UD-VIII-WZP.271.8.2016

dotyczy: przetargu zorganizowanego w trybie „przetargu nieograniczonego” na odtworzenie balkonów w budynku mieszkalnym wielorodzinnym przy Al. Gen. A Chruściela „Montera” 1/3, dz. Nr 114/4, obręb 3-09-25 Warszawa

Modyfikacja dotyczy dokumentu pn. Plan sytuacyjny.

plan sytuacyjny 1:500

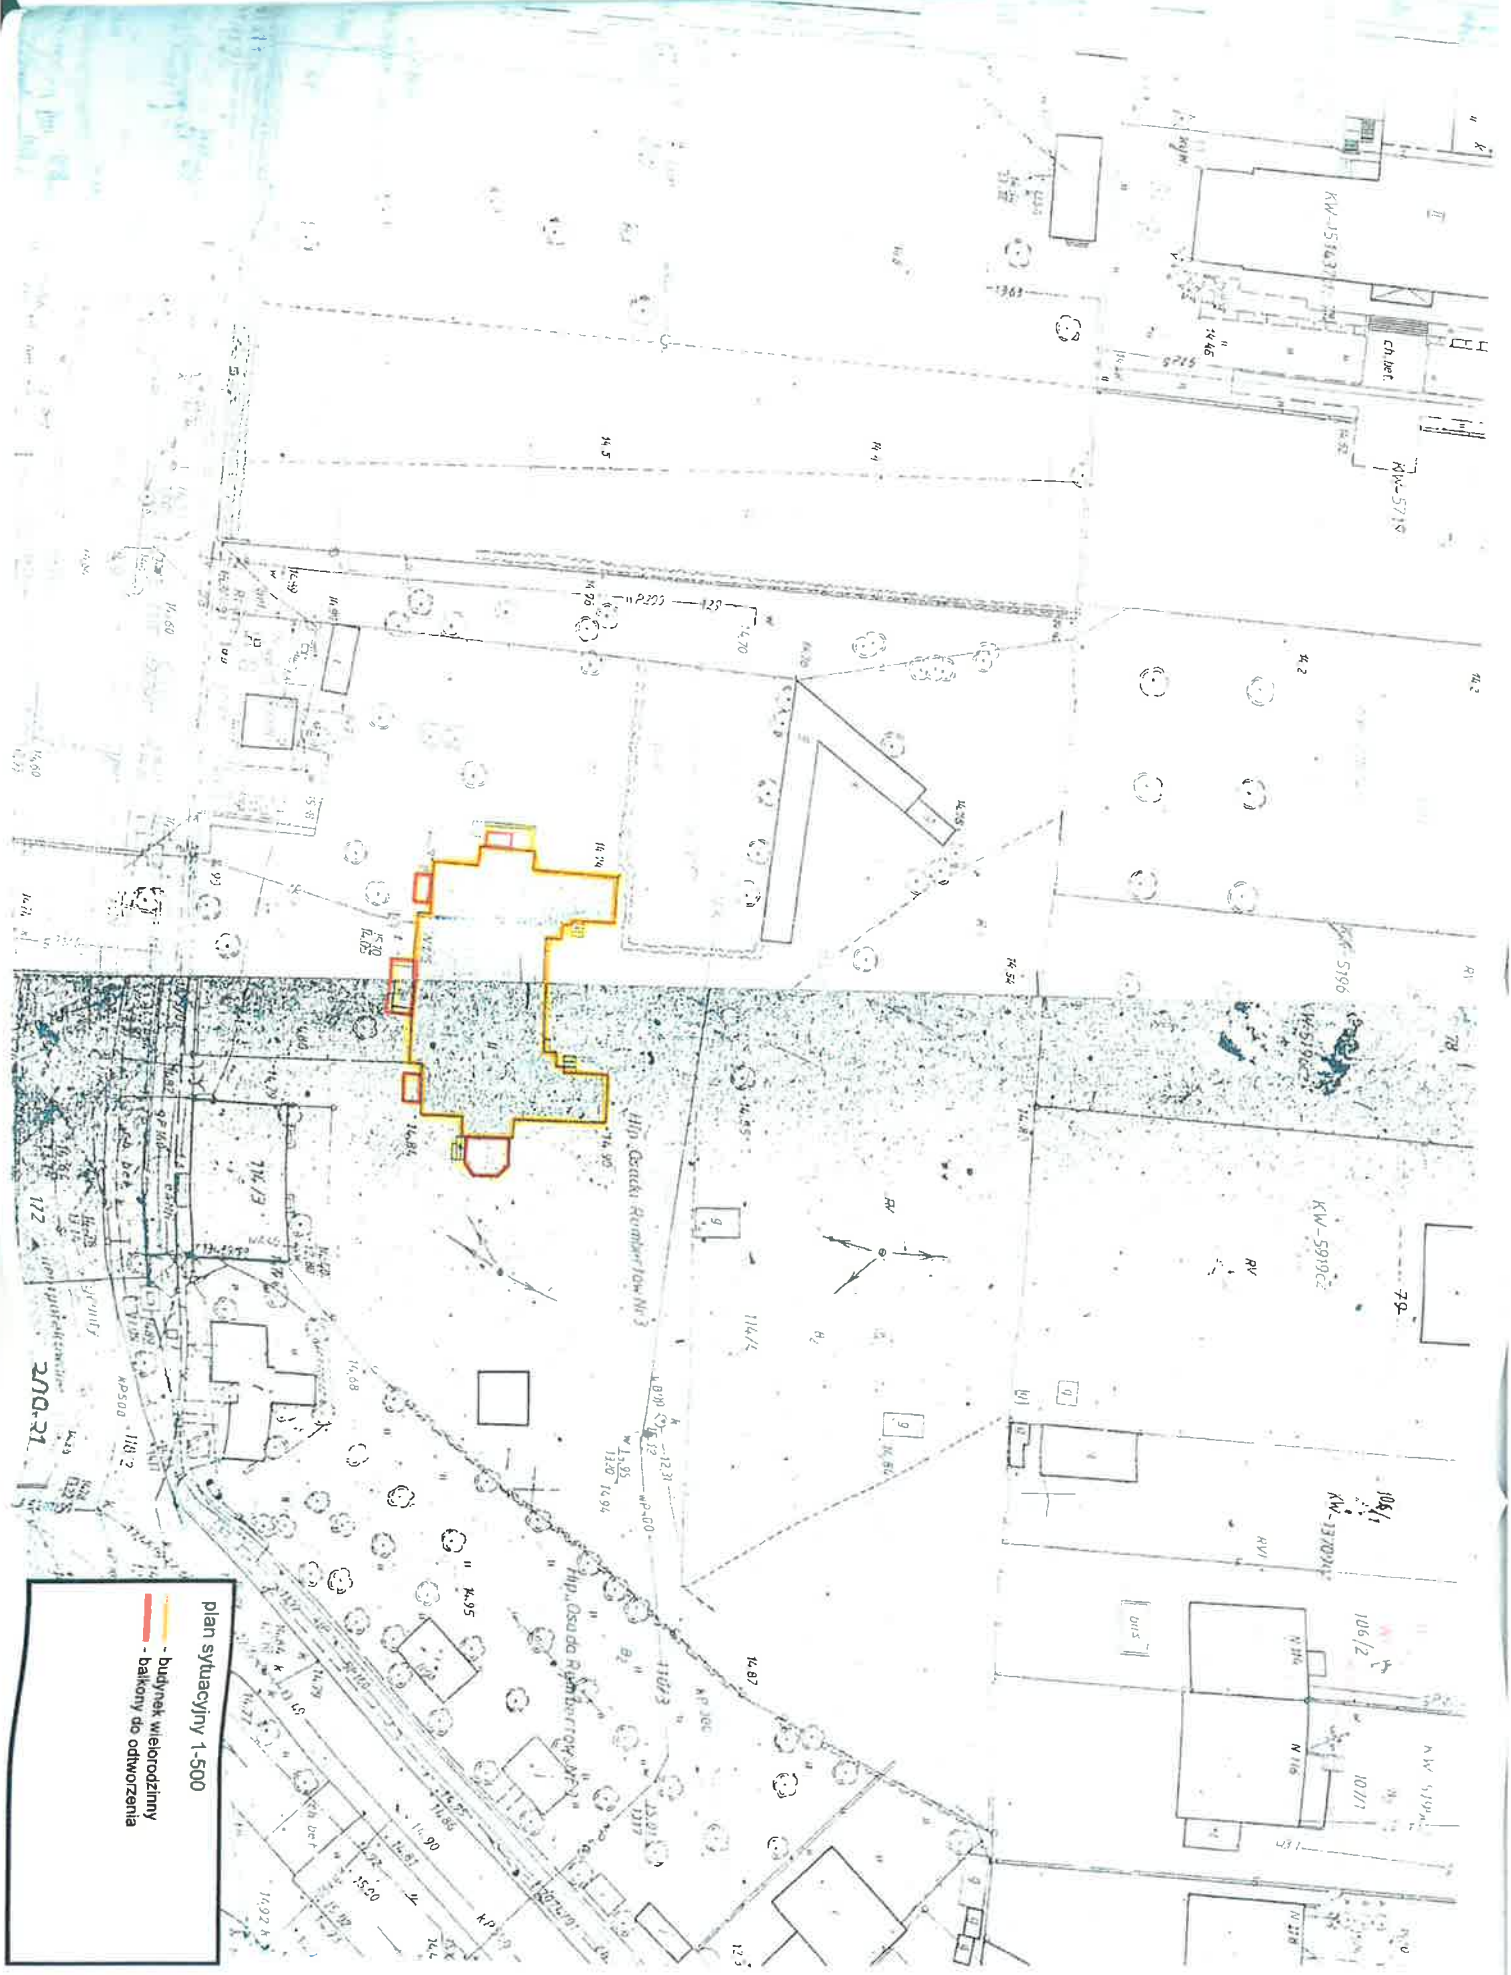
Plan sytuacyjny zamieszczony na stronie zamawiającego jest niekompletny, nie zaznaczono (w kolorze) jednego balkonu do odtworzenia.
